## TECHNICAL DATA SHEET 2009016

### IMPORTANT NOTICE WHEN REPLACING GARRETT TURBO 750080-1/7/13/15/16/18

### ATENCIÓN A LA HORA DE SUSTITUIR DEL TURBO GARRETT 750080-1/7/13/15/16/18

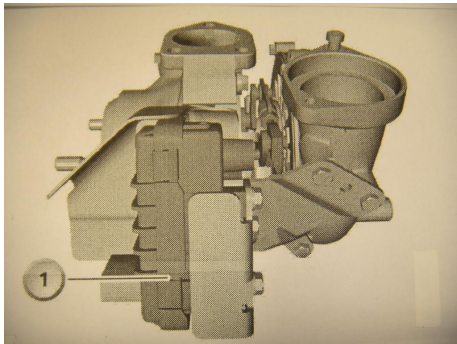
Dicho turbo dispone de un servomotor electrónico, que permite mayor exactitud en la regulación de la presión de sobrealimentación (EURO4), frente al ajuste neumático anteriormente montado.

Puede ocurrir que el turbo una vez montado en el vehículo, no funcione correctamente, dado que tiene que ser reprogramada la UCE, o DDE por parte de un servicio oficial, para su correcto funcionamiento, dado que el regulador de posición y las funciones de diagnóstico están integradas en el servomotor.

De lo contrario, puede ser que el turbo no realice su funcionamiento correctamente una vez instalado, o que este en corto periodo de tiempo deje este de funcionar, por (8) errores acumulados en la UCE, DDE.

Siendo necesario, realizar el borrado de los códigos almacenados y la reprogramación por parte de los servicios oficiales de la marca del vehículo.

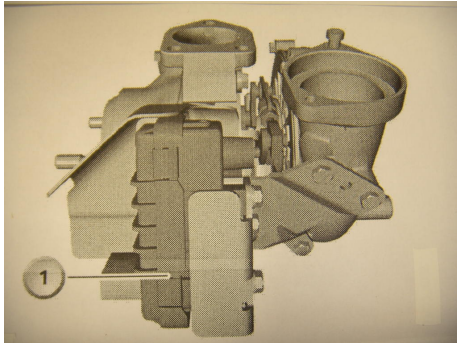
This turbo is equipped with an electronic servomotor for a more precise adjustment of the boost pressure (EURO4), as compared to the pneumatic adjustment on earlier models.

Once mounted on the vehicle, the turbo may not function correctly. This is because the ECU or DDE needs to be reprogrammed by the authorised technical service in order to function correctly, given the fact that the position regulator and the diagnostics are both incorporated in the servomotor.

If this is not reprogrammed, then the turbo may not operate correctly, once installed, or may stop working after a short period of time due to (8) accumulated errors in the ECU and DDE.

The codes stored need to be deleted and reprogrammed by the authorised technical service for the make of vehicle in question.
